Ошибки в микроконтроллере 1986BE4Y

Настоящий документ содержит описание всех ошибок, выявленных в микросхеме 1986BE4Y, на момент создания данной версии документа.

0007 Формирование высокого потенциала на выводах портов при смене направления передачи данных

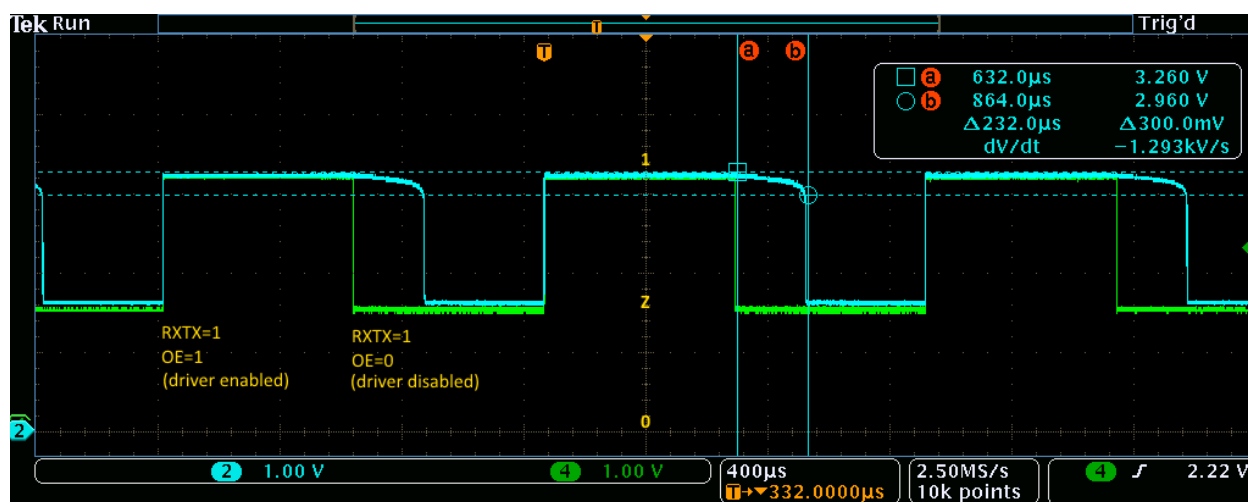
Если пользовательский вывод сконфигурирован на выход и выдает логическую единицу, то при смене направления передачи данных (OE) с выхода на вход, вместо ожидаемого высокоимпедансного состояния на выводе ошибочно формируется высокий потенциал.

Время переключения выходного драйвера TX в неактивное состояние зависит от номинала подключенной нагрузки к порту. Ниже на диаграмме представлен переход выходного драйвера из активного в неактивное состояние при нагрузках (pullup = pulldown) 1 кОм (канал 4) и 15 кОм (канал 2) в нормальных условиях.

Канал 4 (Зеленый) – нагрузка 1 кОм (ожидаемое поведение с высокоомной нагрузкой)

Канал 2 (Синий) – нагрузка 15 кОм (затянутый фронт переключения)

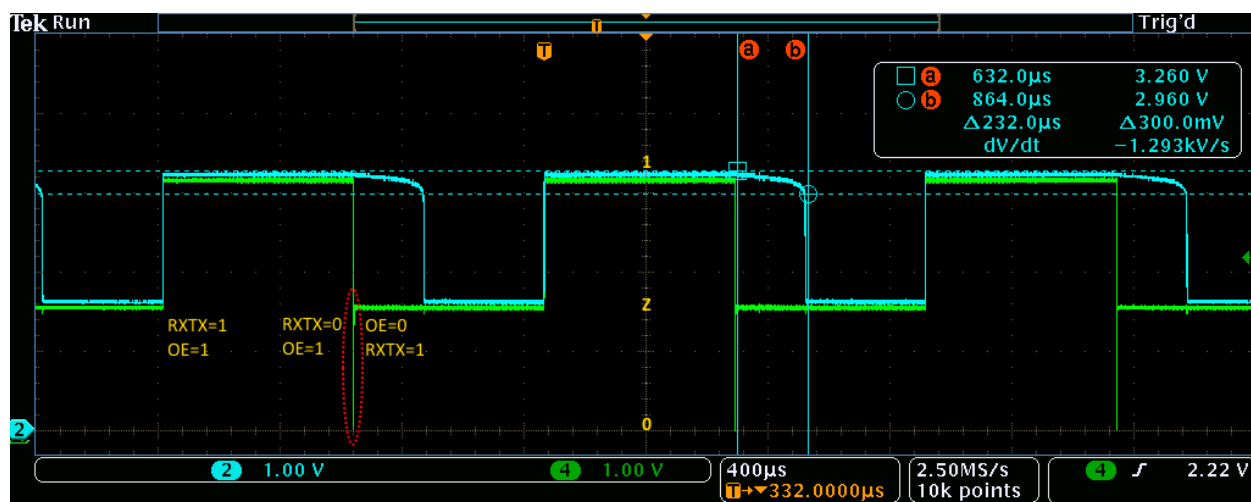
Канал 4 (Зеленый) – нагрузка 15 кОм (с рекомендацией)

Канал 2 (Синий) – нагрузка 15 кОм (затянутый фронт переключения)

Перевести драйвер TX на выдачу логического нуля. Дождаться появления логического нуля на входе цифрового приемника RX путем опроса регистра RXTX и перевести драйвер в неактивное состояние (OE=0).

Не рекомендуется выравнивать фронт переключения путем установки дополнительной нагрузки на вывод порта.
